Additif 47 – Règlement ONU n° 48

Révision 14 – Amendement 3

Complément 3 à la série 08 d'amendements – Date d'entrée en vigueur : 24 septembre 2023

Prescriptions uniformes relatives à l'homologation des véhicules en ce qui concerne l'installation des dispositifs d'éclairage et de signalisation lumineuse

Modèle A

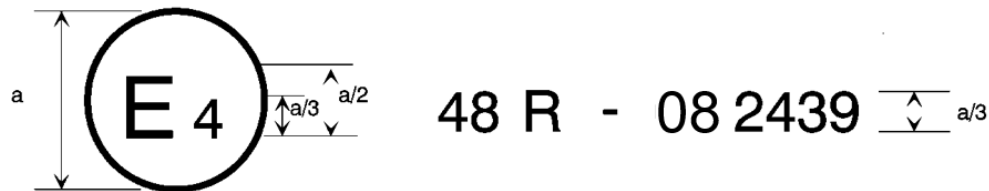
Annexe 2, lire :

« Exemples de marques d'homologation

$a = 8 \text{ mm min.}$

La marque d'homologation ci-dessus, apposée sur un véhicule, indique que le type de ce véhicule a été homologué aux Pays-Bas (E 4), en ce qui concerne l'installation de dispositifs d'éclairage et de signalisation lumineuse, en application du Règlement ONU n° 48 tel que modifié par la série 08 d'amendements. Le numéro d'homologation indique que l'homologation a été accordée conformément aux prescriptions du Règlement ONU n° 48 tel que modifié par la série 08 d'amendements.
